Oppdragsnavn **Reguleringsplan for Kankerud fjelltak**

Sammendrag og kommentarer til innspill ved varsel om oppstart

Dato 02.02.2022

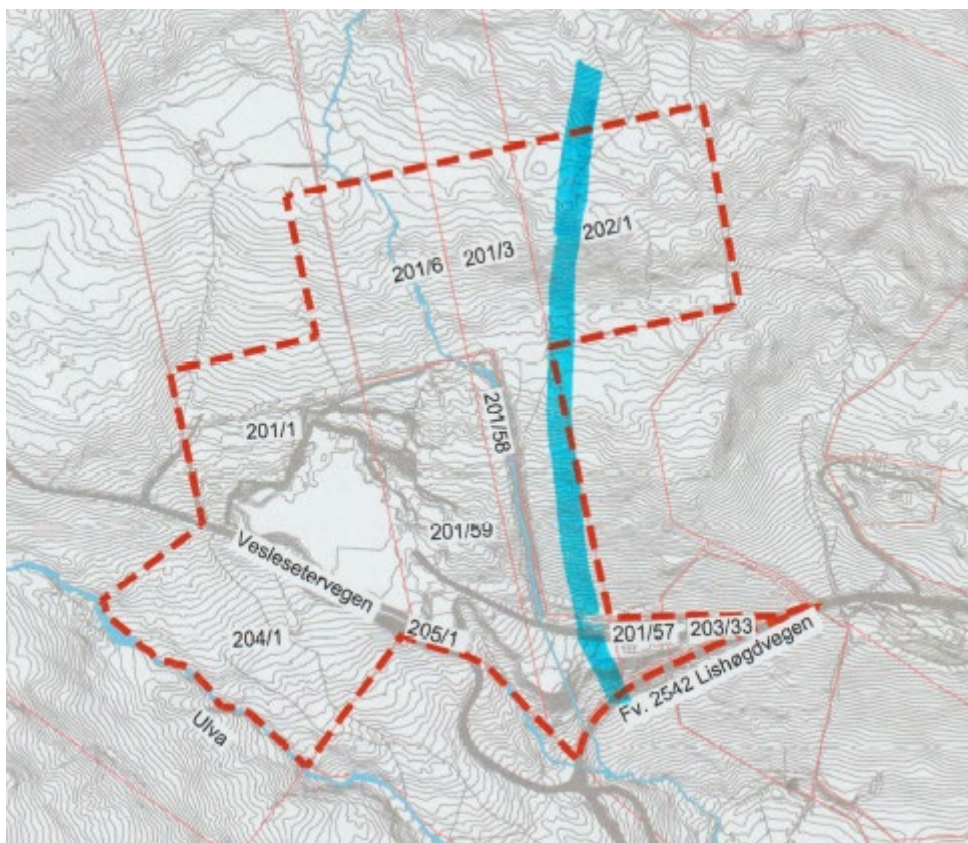
- *Vi imøteser den konsekvensutredningen som denne utvidelsen krever, med stor interesse!*
- *Inngrep i naturen i og ved uttaket reduseres ved å beholde randsone med skog og annen vegetasjon. Denne sonen reduserer også støvplage i områdene rundt.*
- *Støy fra virksomheten kan også reduseres ved å la vegetasjonen vokse eller lage jordvoller eller lignende.*
- *Påvirkningen på nærmiljøet i form av økt trafikk av tunge kjøretøyer, kan gi grunn til å vurdere veistandarden, eventuelt gang- og sykkelvei.*
- *Når uttaket av masse nærmer seg slutten, bør området revegeteres, og kanter gjøres jevnere. Ofte kan dammer med terskler samle opp eventuelle utslipp, både i de årene dette benyttes og i ettertid.*
- *Ellers ser vi fram til å uttale oss mer detaljert når forslag til reguleringsplan blir tilsendt.*

→ Innspillene er tatt med inn i planarbeidet. Det er regulert vegetasjonsskjermer rundt uttaket, som vil redusere innsyn og støvflukt fra mottaket. En utvidelse av uttaket vil ikke gi økt trafikk ut fra dagens situasjon. Transportmengden vil være den samme, men uttaksperioden vil bli lenger.
